コメント管理表

「高浜3/4号炉 蒸気発生器取替、蒸気発生器保管庫設置 + 高浜発電所 保守点検建屋設置」原子炉設置変更許可審査会合

これまでの審査会合における指摘事項の内容(1/2)

図 原子炉冷却材系の停止ループの誤起動(既許可)

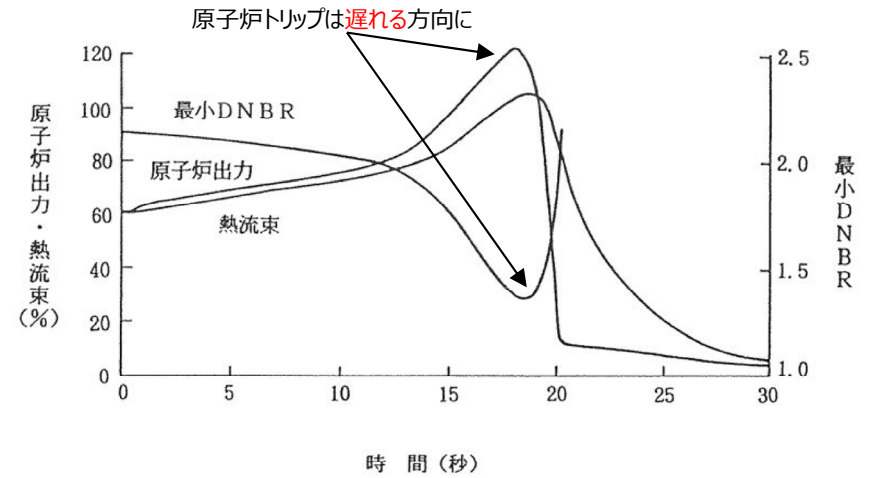
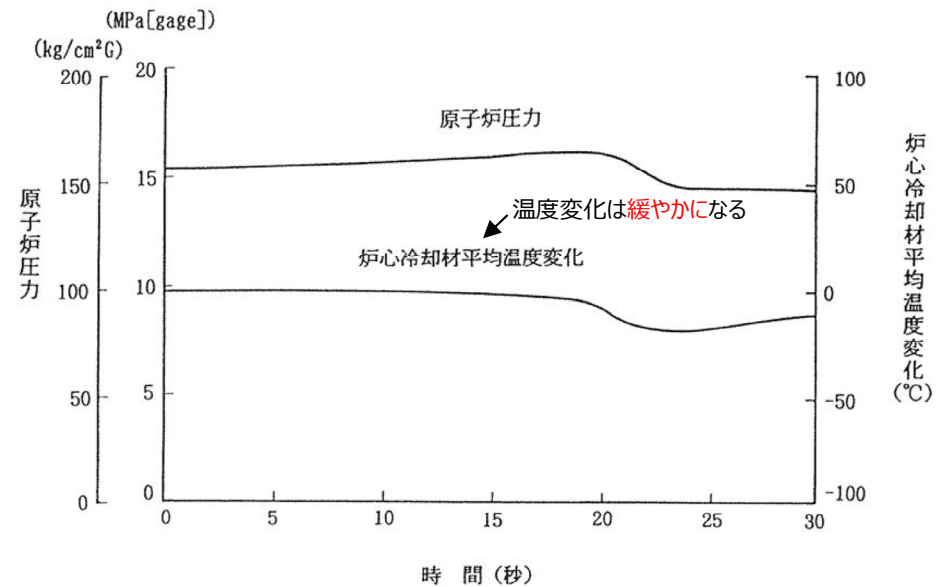
No	指摘事項の内容	回答頁
1 0	遮蔽設計における解析条件として、線源の配置の考え方を説明すること	別途説明
1 1	モデルを組んで評価しているものは資料上明確化すること。また、「影響が無視できることが明らかである場合」と整理しているものについて考え方を説明すること	別途説明
1 2	各評価点に応じた対象線源の合算値で評価している旨記載を充実すること	別途説明
1 3	美浜12号機では全事象の影響評価を実施していることに対し条件変更の影響程度を踏まえ、今回の評価事象選定の考え方を説明すること	3
1 4	その他安全評価事象への影響について、影響の方向性をグラフ等を用いて説明すること	4 ~ 11
1 5	解析条件の根拠の説明を充実すること	12

SGRによる1次冷却材保有水量の増加は事象進展を緩やかにする方向であるものの、原子炉トリップの設定値に変更はないことから評価結果に有意な影響はない
